**Commissione Tecnica PNRR - PNIEC**

**Parere n. 209 del 20/10/2023**

<b>Progetto</b>	<p><b>Progetto per la realizzazione di un impianto agrovoltaico di potenza nominale di 41,12 MW denominato "Villalba" da ubicarsi nel territorio di Villalba (CL) e relative opere di connessione anche nel comune di Marianopoli (CL)</b></p> <p><b>ID_VIP:7835</b></p>
<b>Proponente</b>	<p><b>THEIA S.r.l.</b></p>

Figura 10 - Area a pericolosità morfologica e direzione principale di avanzamento del dissesto (elaborazione della Commissione)

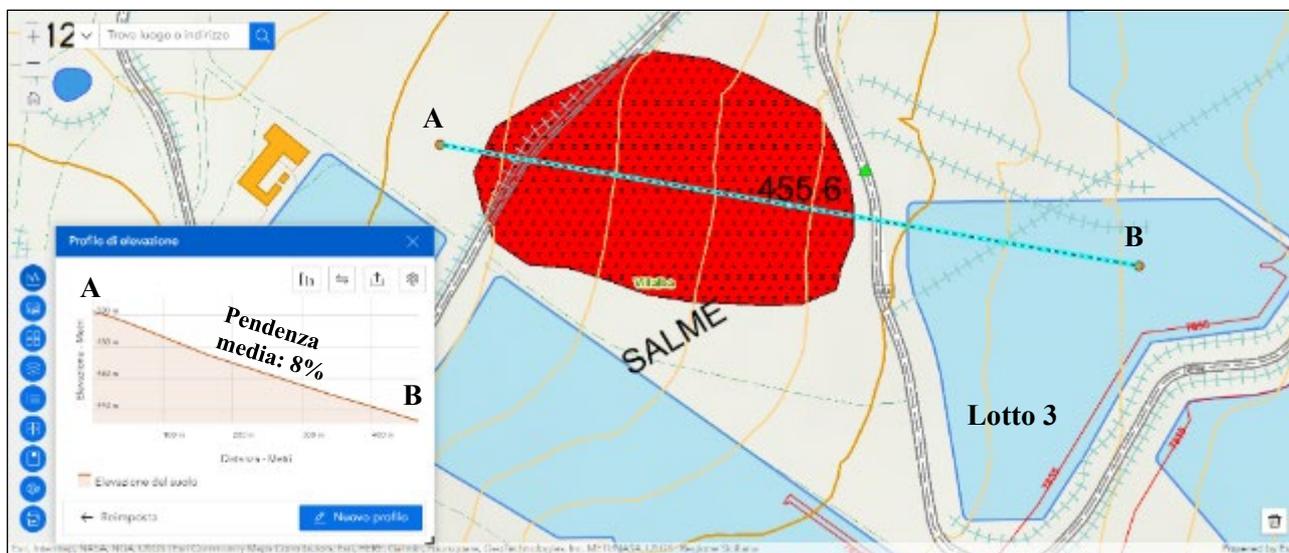
Nonostante il Proponente abbia evidenziato come l'area di impianto non ricada all'interno di aree di pericolosità idraulica o morfologica, a seguito di un controllo effettuato in data 02/09/2023 la Commissione rappresenta la presenza di un'area caratterizzata da pericolo morfologico, nelle immediate vicinanze dell'impianto, in località "Contrada Cento Salme" che potrebbe potenzialmente interferire con l'opera. Tale area, evidenziata nella Figura 10 in colore rosso, è classificata dal PAI come "deformazione superficiale lenta" tuttora in attività. Le norme di attuazione del PAI<sup>25</sup> identificano le deformazioni superficiali lente come "forme di dissesto areale che interessano soprattutto la coltre più superficiale dei terreni rappresentata dal suolo". Tale dissesto "[...] Si manifesta con un lento (inferiore al metro per anno) movimento gravitativo della massa superficiale che "fluisce" verso valle senza una precisa superficie di scivolamento, ma con comportamento viscoso rispetto al substrato integro. [...] Sono consigliati gli interventi di tipo estensivo accoppiati ad un drenaggio delle zone maggiormente imbibite durante il periodo piovoso. È preferibile una risagomatura del versante per suddividerlo in unità fisiografiche elementari, in modo da ridurre le spinte tangenziali. Importante sarà predisporre una copertura dei suoli e, successivamente, l'impianto di arbusti ed essenze arboree". La Commissione ha studiato le caratteristiche geometriche del dissesto, evidenziando uno sviluppo lungo la strada SP30 pari a circa 150m, uno sviluppo longitudinale alle curve di livello di circa 260m ed un'area superficiale complessiva di circa 3,2ha. Dopo aver sovrapposto le curve di livello (derivanti dalla CTR numerica 1:10.000 Volo ATA del 2012- 2013) per identificare la direzione principale di possibile avanzamento del dissesto, la Commissione ha elaborato il profilo altimetrico (tracciato tra i punti contrassegnati con le lettere A e B) identificando una pendenza media di avanzamento pari a poco più dell'8%, con tratti di pendenza massima pari all'11%. Considerando le informazioni raccolte e le caratteristiche morfologiche, climatiche ed orografiche del territorio, la Commissione ritiene che possa sussistere un potenziale pericolo non solo per la strada SP30, ma anche per le coltivazioni ed i pannelli installati all'interno del Lotto 3. Di conseguenza il Proponente dovrà tener conto di tale potenziale fonte di pericolosità adottando le possibili ed opportune misure di contenimento del pericolo, sulla base di quanto rappresentato dalle Norme di attuazione del PAI, e di sicurezza per il personale impiegato, stralciando l'area occupata dai pannelli nel Lotto 3. In fase di progettazione esecutiva dovrà essere, quindi, fornita adeguata documentazione relativa alla rimodulazione del layout di progetto.
